ΕΦΗΜΕΡΙΣ ΤΗΣ ΚΥΒΕΡΝΗΣΕΩΣ

ΑΡΙΘΜΟΣ ΦΥΛΛΟΥ
442

ΠΟΛΕΟΔΟΜΙΑ ΔΙΑΤΑΓΜΑΤΑ

Τροποποίηση του εγκεκριμένου ρυμοτομικού σχεδίου του Δήμου Γλυφάδας (Ν. Αττικής). 2

(2)
Τροποποίηση του εγκεκριμένου ρυμοτομικού σχεδίου του Δήμου Γλυφάδας (Ν. Αττικής).

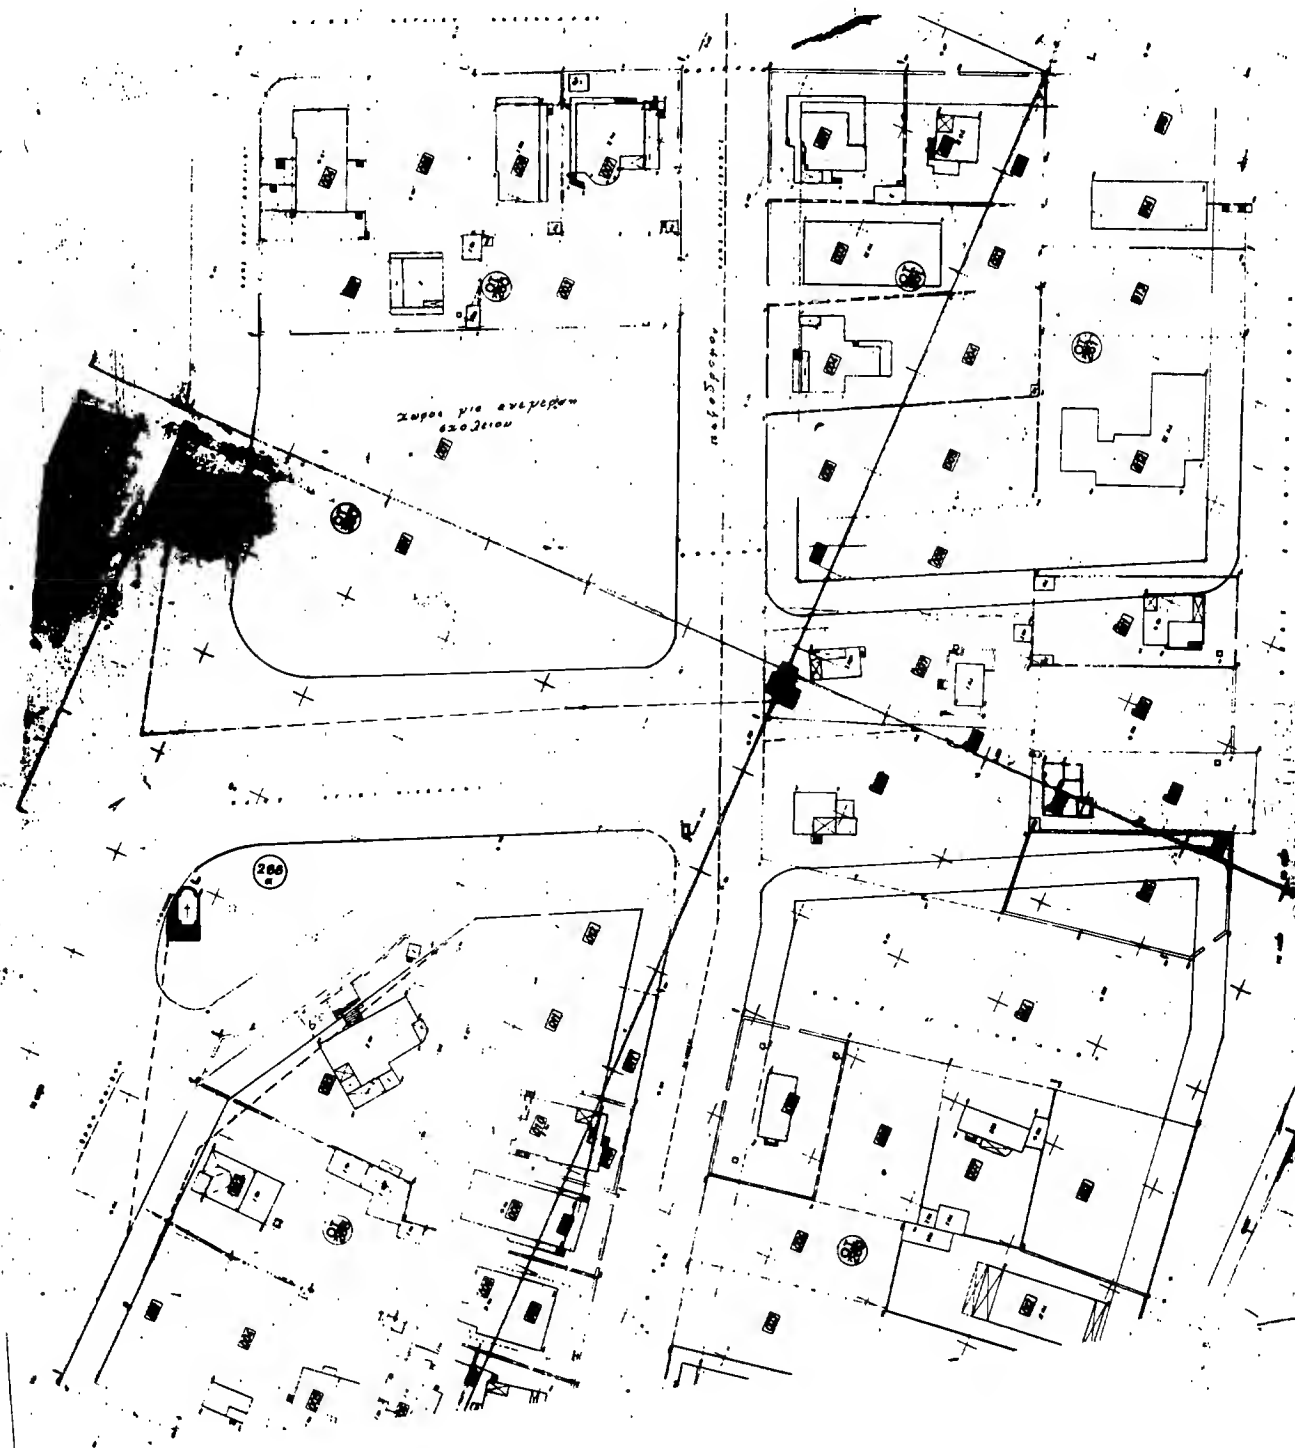
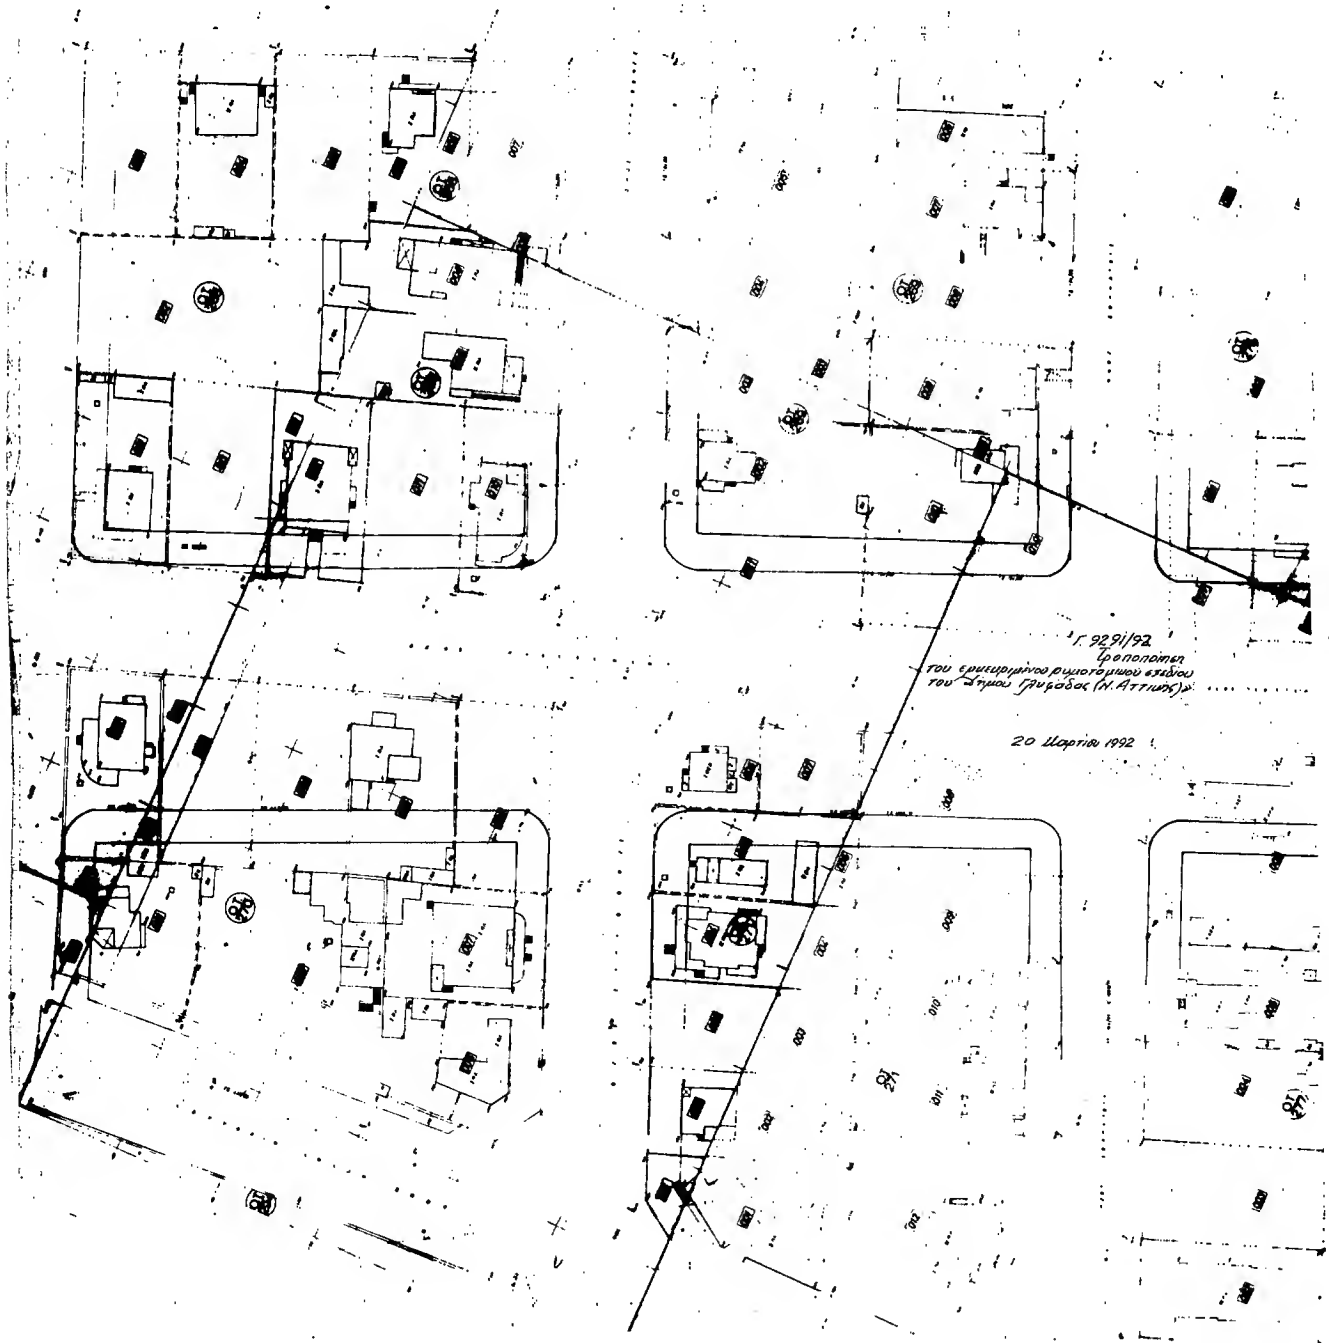
Εγκρίνεται η τροποποίηση του ρυμοτομικού σχεδίου Δήμου Γλυφάδας (Ν. Αττικής) επί της Λεωφόρου Βουλιαγμένης με την μετατροπή τμήματος του 288 οικοδομικού τετραγώνου σε χώρο πρασίνου, την έγκριση οδού και την μετατόπιση οικοδομικών και ρυμοτομικών γραμμών, όπως οι ρυθμίσεις αυτές φαίνονται στο σχετικό πρωτότυπο διάγραμμα σε κλίμακα 1:500, που θεωρήθηκε από τον Προϊστάμενο της Δ/σης Τοπογραφικών Εφαρμογών με την 9291/1992 πράξη του και που αντίτυπο του σε φωτομίκρυνση δημοσιεύεται με το παρόν διάταγμα.

Στο πρόσωπο των οικοπέδων, οικοδομημένων ή μη που βρίσκονται στο τροποποιούμενο με το προηγούμενο άρθρο οικοδομικό τετράγωνο και έχουν πρόσωπο στην δημιουργούμενη οδό, επιβάλλεται προκήπιο πλάτους έξι (6) μέτρων, όπως φαίνεται στο ίδιο διάγραμμα.

Τροποποίηση του ρυμοτομικού σχεδίου στα ΟΤ 22-23 του οικισμού Πλαταμώνα Ν. Πιερίας.

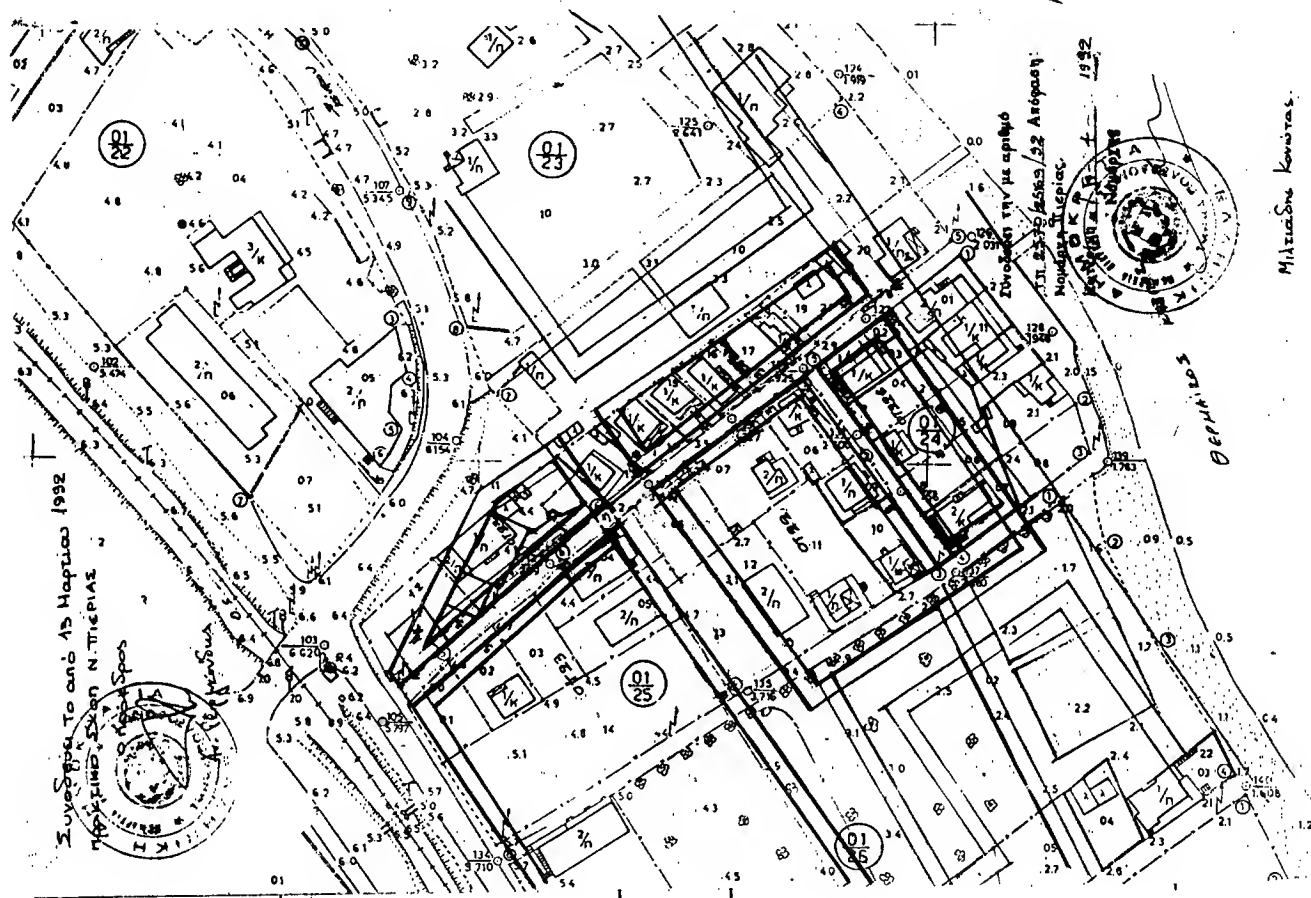
8. Τα από 13.3.92 πρακτικό ΣΧΟΠ που αναφέρονται στην τροποποίηση των ΟΤ 22-23 και συγκεκριμένα σε ότι αφορά την έγκριση πεζόδρομου πλάτους 5.00 μ. κάθετου προς τη θάλασσα στο ΟΤ 23 και του συνεχόμενου αυτού στο ΟΤ 22 καθώς και άλλου κάθετου προς αυτόν

στο ΟΤ 22 πλάτους 4.00 μ. όπως φαίνονται στο συνημμένο διάγραμμα αποφασίζουμε:

Εγκρίνουμε την τροποποίηση του ρυμοτομικού σχεδίου στα ΟΤ 23-22 και συγκεκριμένα την έγκριση πεζόδρομου πλάτους 5.00 μ. στο ΟΤ 23 δημιουργώντας τα δύο ΟΤ 23 και 23α, ορίζοντας την ΡΓ στο ΟΤ 23α από το σημείο 1 γωνία κτιρίου Ι/κ (ιδιοκ. 12 ΟΤ 23α) και το σημείο που βρίσκεται σε 5.00 μ. απόσταση του σημείου 2 γωνία του κτίσματος 2/π (ιδιοκτ. 04 στο ΟΤ 23). Η απέναντι ΡΓ στο ΟΤ 23 παράλληλη της προηγούμενης και σε απόσταση 5.00 μ. απ' αυτήν.

Στη συνέχεια εγκρίνεται ο πεζόδρομος στο ΟΤ 22 δημιουργώντας τα ΟΤ 22, 22β, 22α, ορίζοντας τη ΡΓ στο ΟΤ 22α από το σημείο (τομές των ΡΓ του ΟΤ 23α και του σημείου 4 γωνία οικοδομής Α νότια του ΟΤ 22α). Η απέναντι ΡΓ στα 23α 22 και 22β ορίζεται παράλληλα προς την προηγούμενη και σε απόσταση 5.00 μ. απ' αυτή. Επίσης εγκρίνεται πεζόδρομος πλάτους 4.00 μ. μεταξύ των ΟΤ 22-22β.

Εκατέρωθεν των νέων πεζοδρόμων επιβάλλεται πρασιά 3.00 μ.

Τροποποίηση ρυμοτομικού σχεδίου οικισμού Σκοτίνας ΟΤ 73Β Ν. Πιερίας.

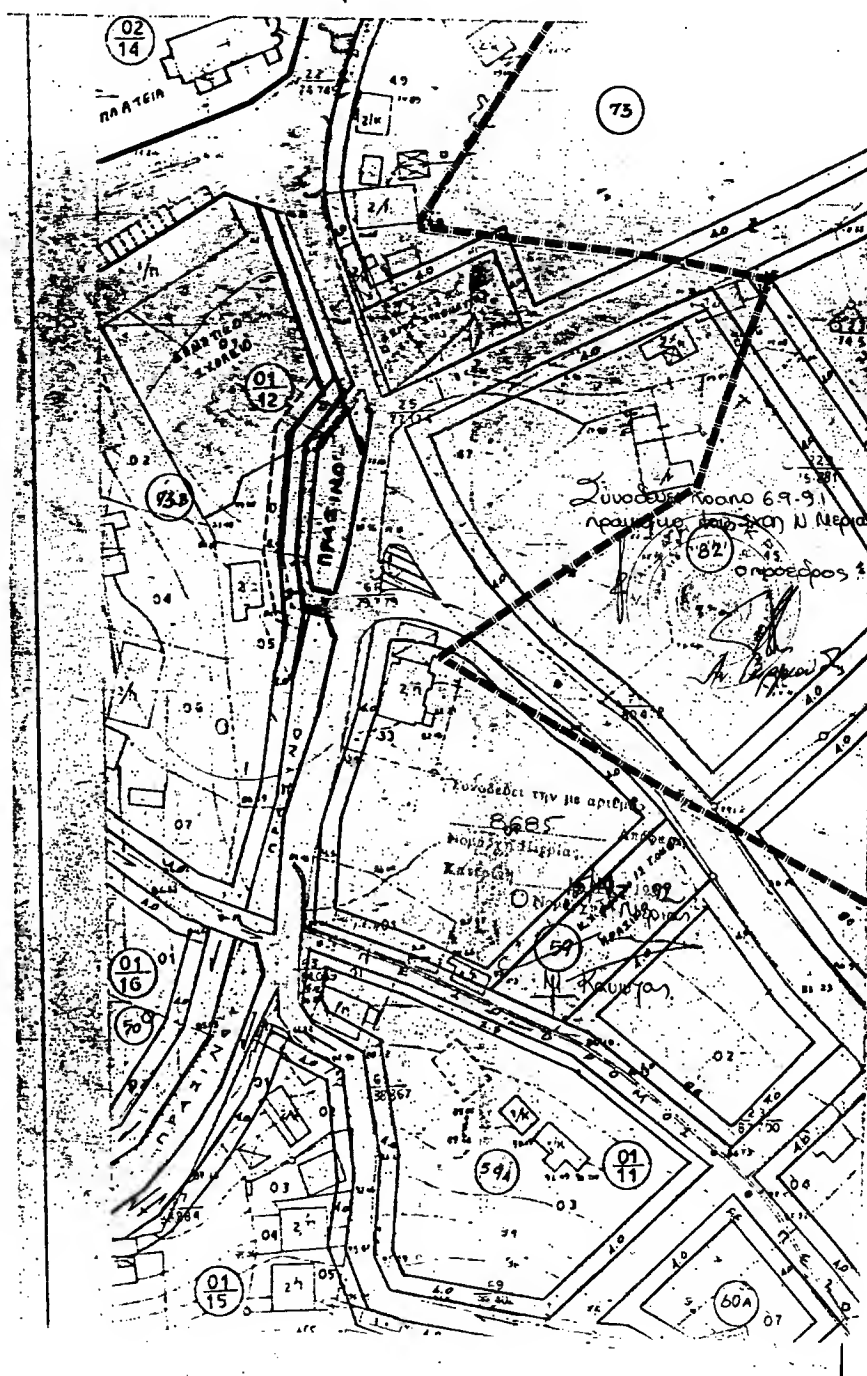
συγκεκριμένα για την κατάργηση του ΚΧ στο ΟΤ 73Β.

7. Το από 6.9.91 πρακτικό του ΣΧΟΠ με το οποίο γνωμοδοτεί 1) να παραμείνει ο ΚΧ 2) να μετατοπισθεί ο πεζόδρομος και να μειωθεί το πλάτος του γιατί μεγαλύτερη έκταση του ΚΧ είναι ρέμμα, οπότε με την προτεινόμενη τροποποίηση αποφεύγεται η άσκοπη προσκύρωση ΚΧ στις ιδιοκτησίες αποφασίζουμε:

Εγκρίνουμε την τροποποίηση του ρυμοτομικού σχεδίου του οικισμού Σκοτίνας στο ΟΤ 73Β σύμφωνα με την γνωμοδότηση του ΣΧΟΠ και συγκεκριμένα την μετατόπιση του πεζόδρομου προς τον ΚΧ και μείωση του πλάτους του όπως φαίνεται στο συνημμένο διάγραμμα που συνοδεύει την παρούσα.
